Protokol o změně díla

Změnový list č. 30

Předmět díla	Oprava objektu Nádraží 4, Brno		
Objekt	Nádraží 4, Brno		
Objednatel	Statutární město Brno, městská část Brno-střed, Dominikánská 2, 601 69 Brno		
Zhotovitel	STRABAG a.s. Keřtářova 982/4, Jinonice, 158 00 Praha 5, IČ: 60838744		
TDI	[redacted]		
Projektant	[redacted]		
Popis změny: Při vybavení stávajících zábrudí u všech vstupních byt dveří byly demontovány stávající lepené prahy. Prahy byly k podlaze lepeny a nebylo možné je bez poškození demontovat. V tomto stavu není možné tyto prahy použít na zpětnou montáž. Budou instalovány nové dřevěné prahy. Před montáží se upraví pro různou výšku podlahy. Toto bude provedeno v celém domě, vč. nástřru.			
Údaje o změně	Změnu vyvolal	Zhotovitel	
	Jedná se o změnu (zaškrtnout)	zúžení předmětu díla, kterou se snižuje cena díla	
		úprava předmětu díla s vlivem na cenu díla	X
		§ 222 odst. 4 ZZVZ - de minimis	X
	Způsob projekčního řešení změny (zaškrtnout)	zápis do SD (deníku změn)	X

Stavba: STL180730 1 OPRAVA OBJEKTU NÁDRAŽNÍ 4

10-11

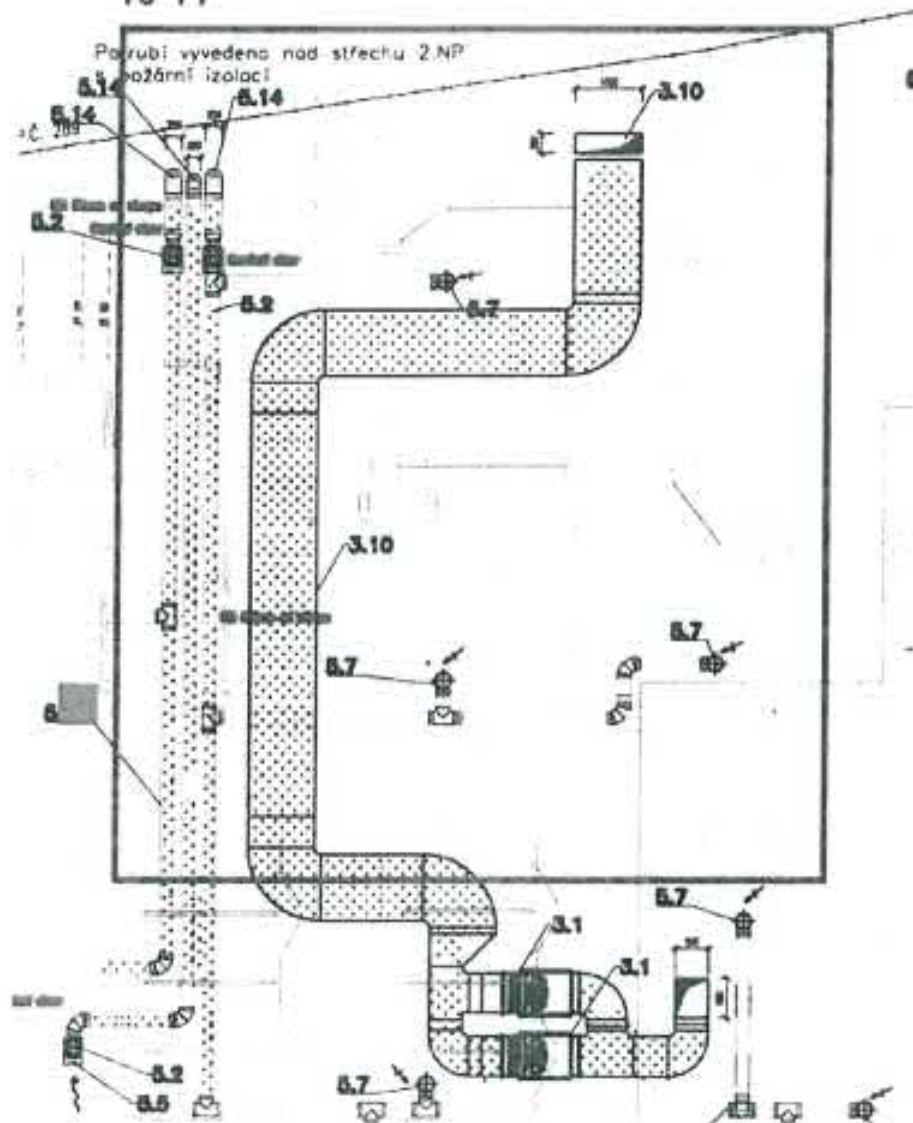
- 10 Na základě úpravy dispozice archivu v suterénu 1.PP byla upravena trasa potrubí, které slouží pro větrání CHUC ve vstupních prostorách objektu. Zároveň došlo ke zplacatění průřezu objektu na rozměr 1000x300 mm tak, aby se zachovala co největší možná světla výška v archivu. Pro zachování světla výška pak došlo i k úpravě vzduchotechniky, která slouží přímo pro odvětrávání prostoru archivu s ohledem na to, aby neomezovali světla výšku místnosti potřebnou pro umístění regálů s tím, že hlavní trasy těchto potrubí se přemístili do nového prostoru chodbičky S1.22, která slouží jako propojení prostoru archivu s novým výtahem.

- 11 Tento bod řeší odpočet původního potrubí pro větrání CHUC, které se nahradilo placatějším potrubím 1000x300 mm.

SVISLÝ ŘEZ
Zvedací plošina HZP250

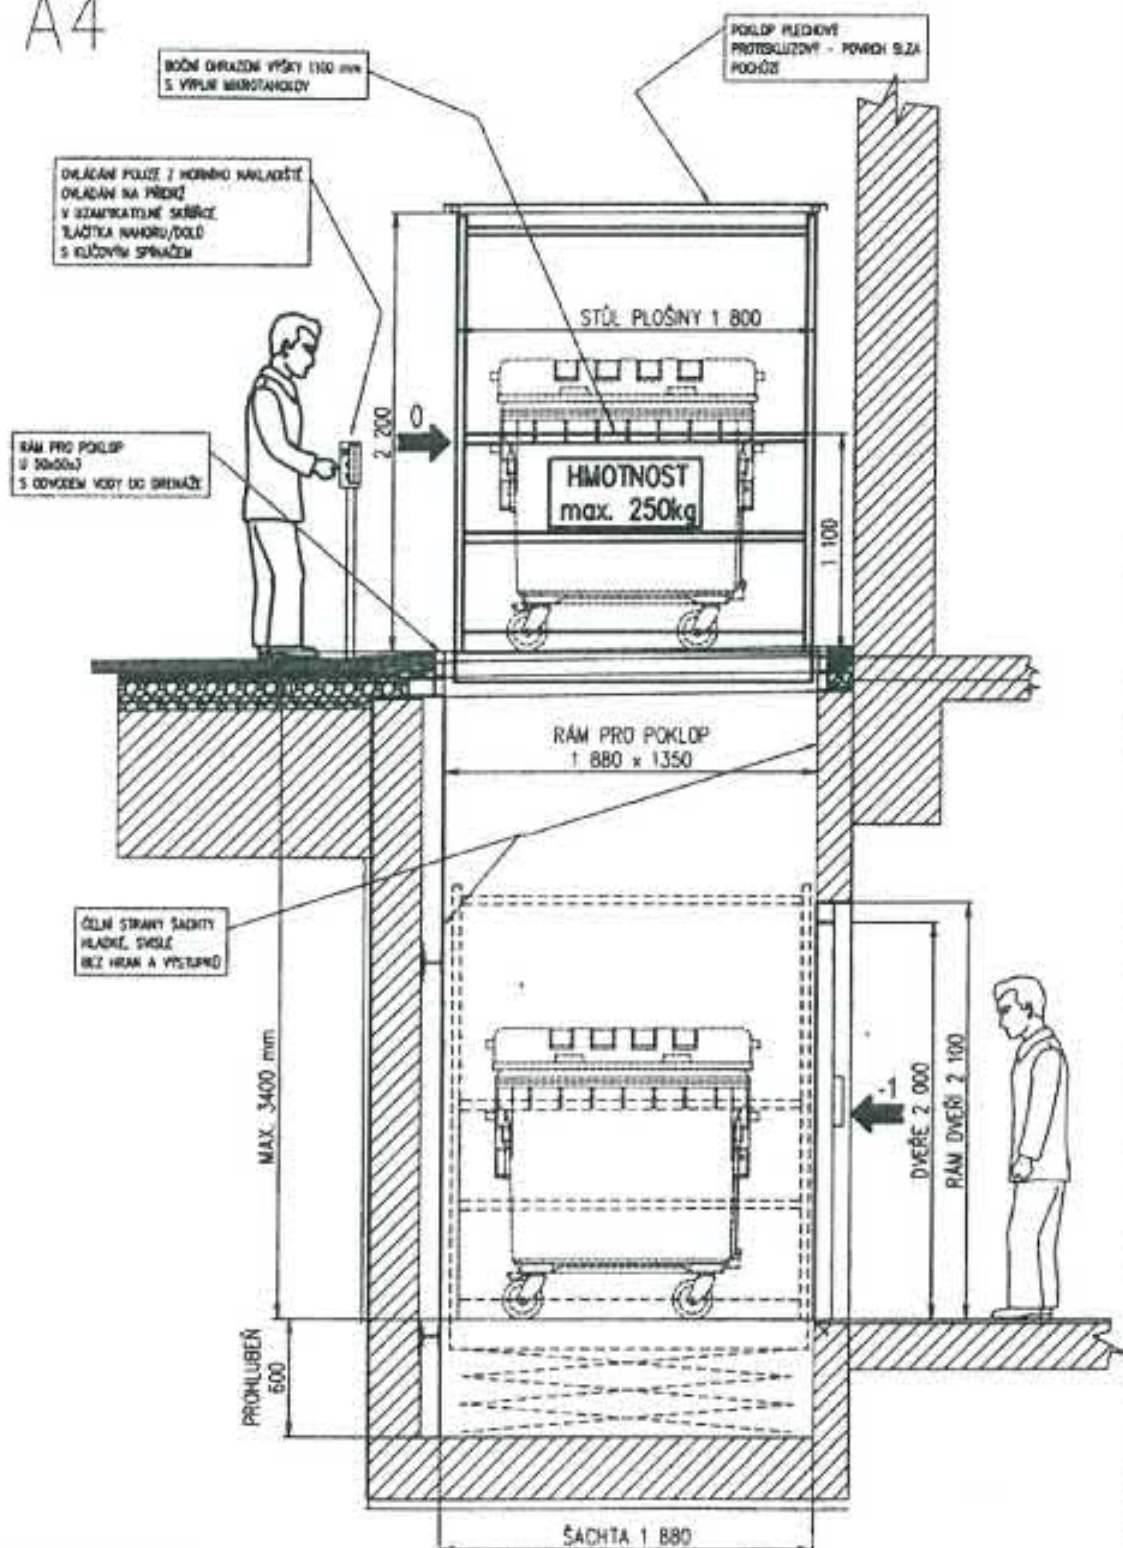
Zhotovitel (stat. zástupce):	01.04.2022	
	Zhotovitel (stavbyvedoucí):	01.04.2022	
	TDI:	7.4.2022	
	Pro:	1.4.2022	
	Objednatel (stat. zástupce):		
Přílohy	Přílohy:		
	Rozpočet ke Změnovému listu č.040 - Zvedací plošina, záměna		
	Výkresová část - Vodorovný a svislý řez (hydraulické zvedací plošiny)

M 1:50
SO 01.OOP-03

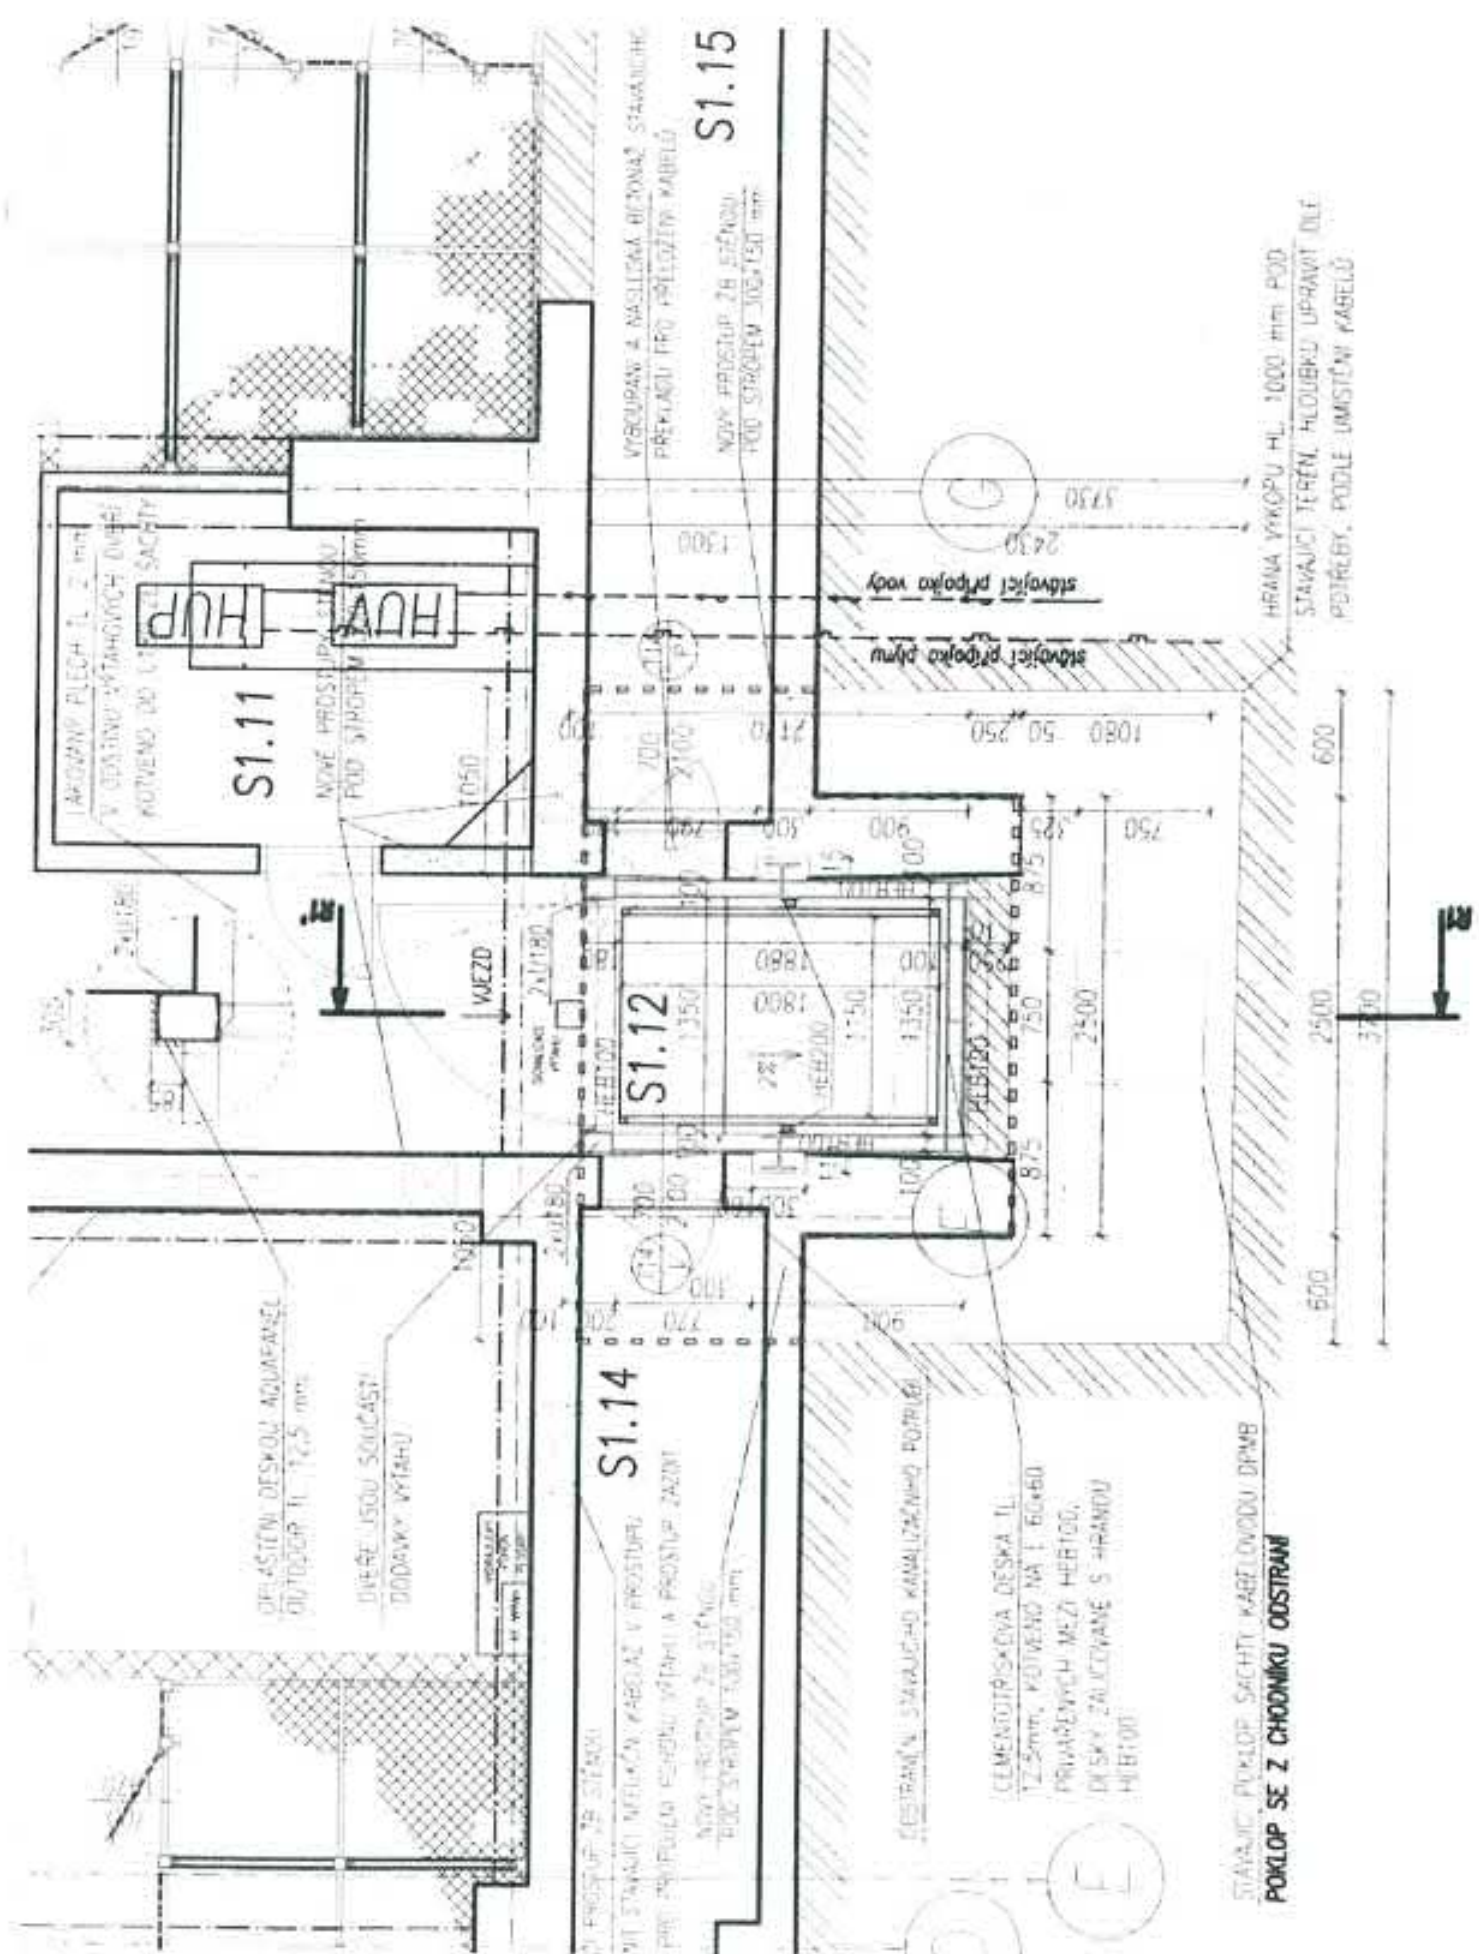
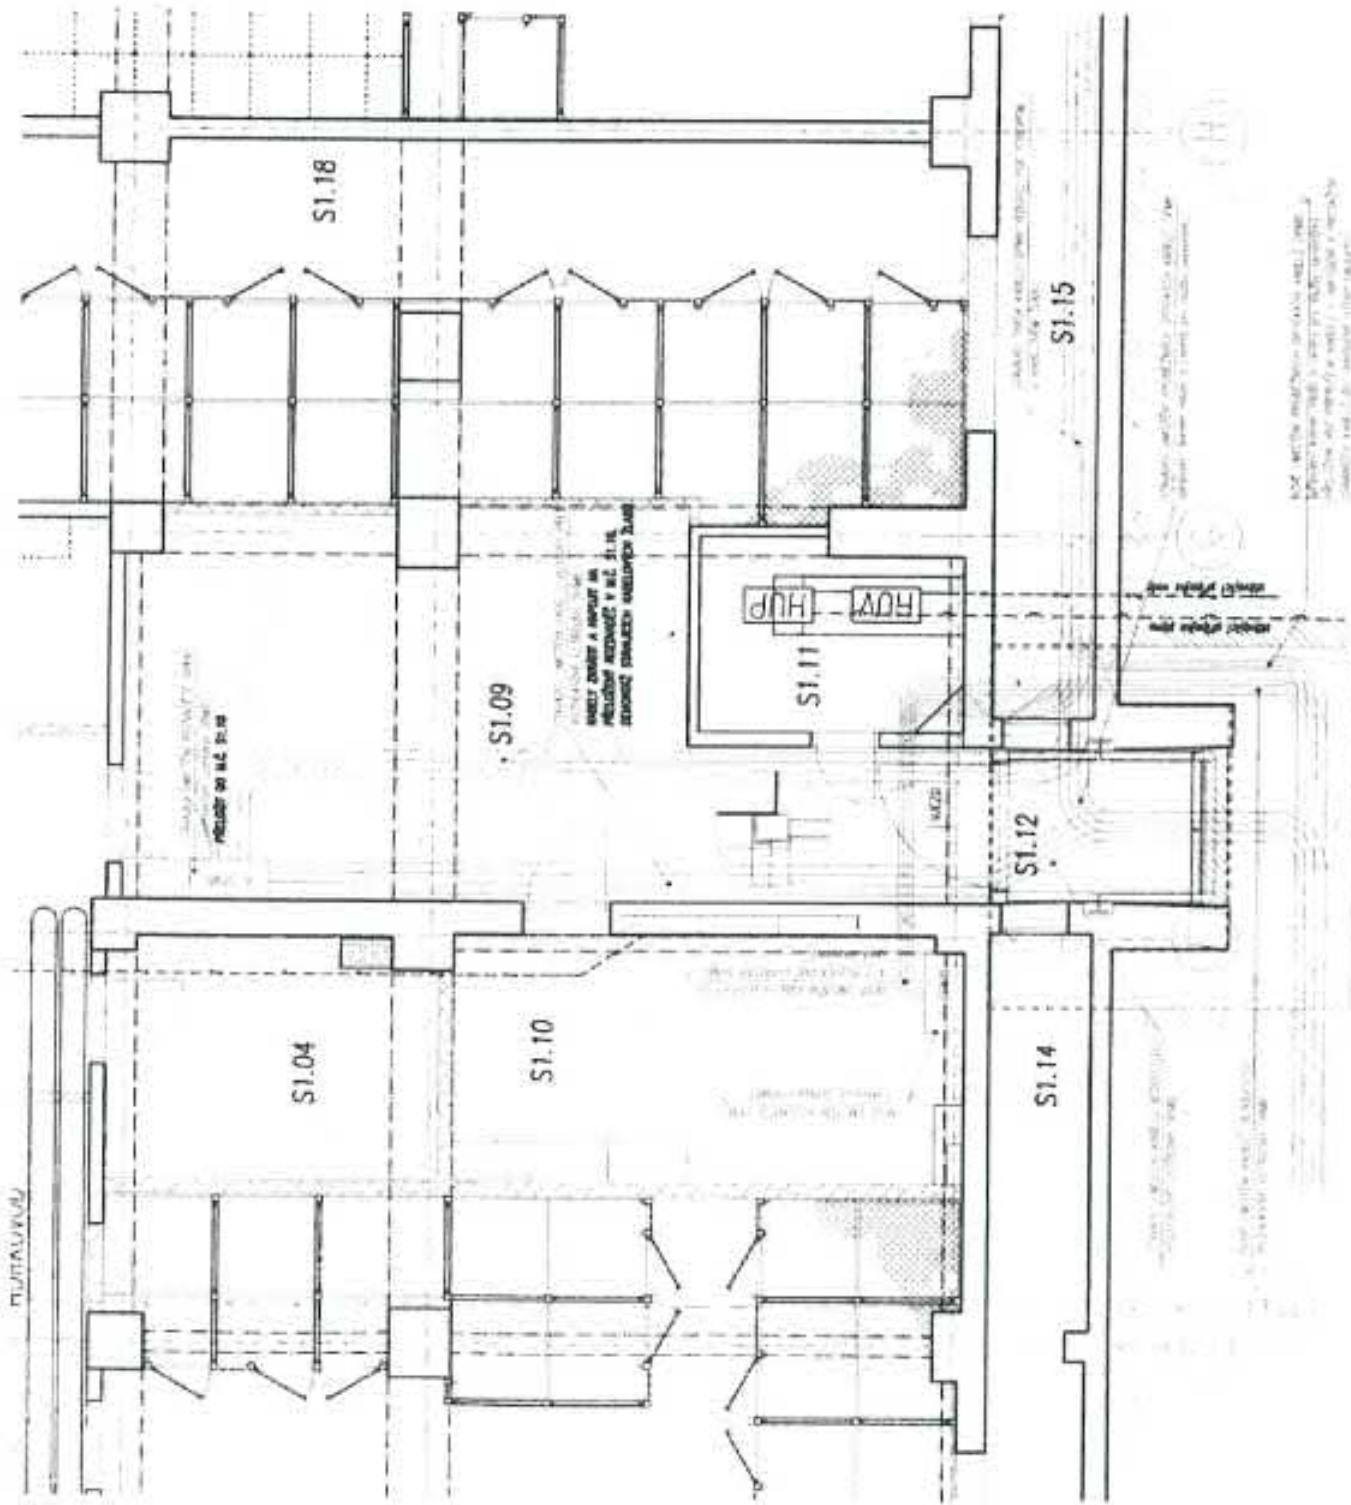
Předmět díla:	Oprava objektu Nádražní 4, Brno		
Objekt:	Nádražní 4, Brno		
Objednatel:	Statutární město Brno, městská část Brno-střed, Dominikánská 2, 601 69 Brno		
Zhotovitel:	STRABAG a.s., Kačírkova 982/4, Jinonice, 158 00 Praha 5, IČ: 60838744		
TDI:			
Projektant:			
Popis změny:			
V PD bylo uvažováno s umístěním odpadního vytahu do stávající výtahové šachty. Po vybourání stěny a odkrytí šachty bylo zjištěno, že realizaci vytahu brání množství slaboproudých a silnoproudých rozvodů, s kterými nebylo v PD uvažováno (provozovatelé nebyli známi). Bylo zjištěno, že zbytková kabeláž spadá pod DPMB, BKOM a Cetin, a je přijatelné přeložit trasy kabeláže. Výstavba šachty vyžaduje dodatečné statické zabezpečení, a to vytvořením nosné ocelové konstrukce včetně postupného podbetonování stávajících základů. V důsledku těchto prací bude nutné realizovat kolem šachty výkop, vytvořit dostatečně velký prostor pro chyb chráničů optických kabelů v poloměru zaručujícím jejich nepoškození. Nad výkopem bude zajištěn bezpečný koridor s přechodovou lávkou a zabezpečením rizika pádu prostřednictvím segmentů mobilního oplocení napevno připevněných k zábradlí lávky. Po montáži izolace, průvlečení zásypu bude pěší komunikace vrácena do původního stavu.
